Die folgende Anfrage an den Gemeindevorstand soll bitte bei der nächsten Sitzung der Gemeindevertretung beantwortet werden

Anfrage zum Bauvorhaben Brunnersweg 5-7

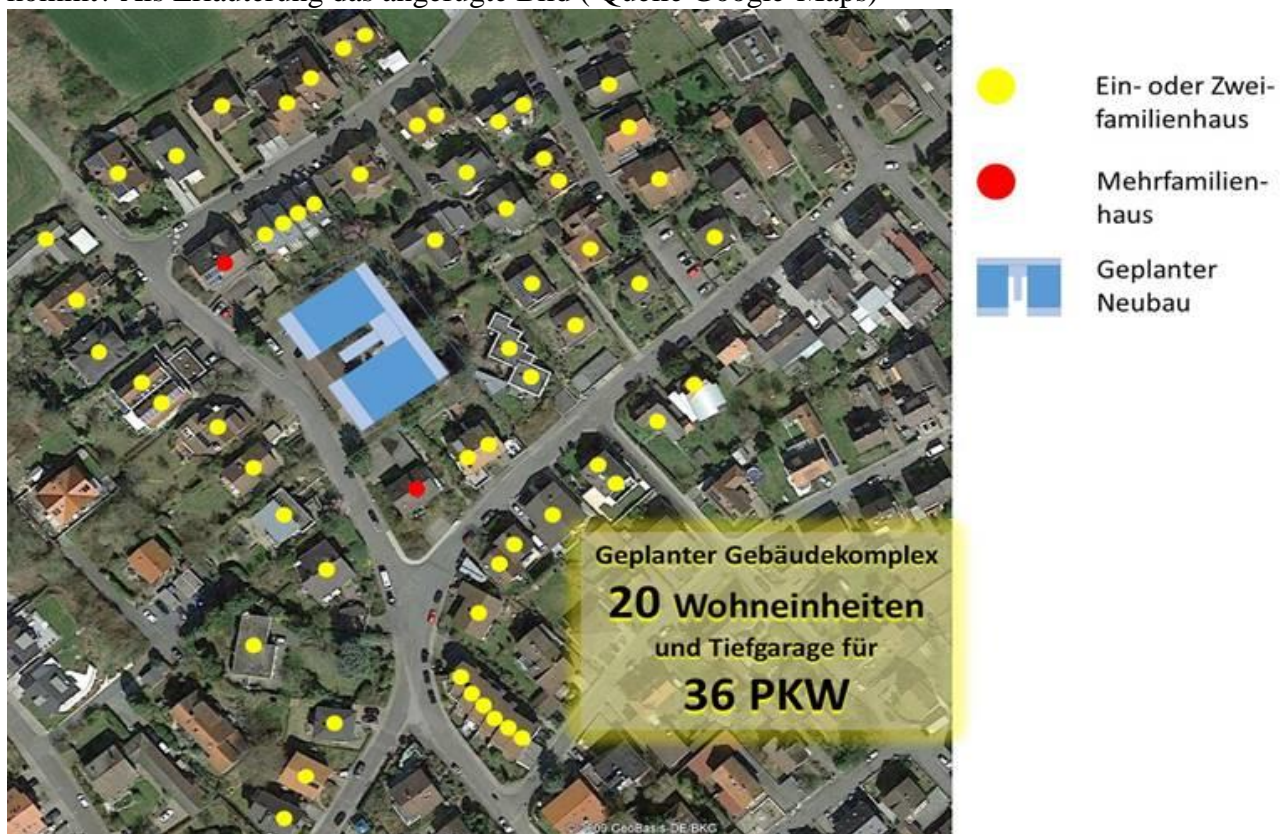
1.1. Hat der Gemeindevorstand geprüft, ob diese beiden Großgebäude mit je 25 mal 17 Metern ins dortige Ortsbild passen, und zu welchem Ergebnis ist er gekommen?

Zur Erläuterung hier der Gesetzestext, und eine aufgrund von Google-Maps gestaltete Ansicht.

1.2 Wie bewertet der Gemeindevorstand die Ansicht, dass sowohl durch die Form, den Maßstab als auch dem Verhältnis der Baumassen im Vergleich mit der Bebauung des Areals Brunnersweg/ Steinackerstraße/ Alte Dieburgerstraße es zu einer „Verunstaltung“ des gesamten Bereichs kommt? Als Erläuterung das angefügte Bild (Quelle Google-Maps)
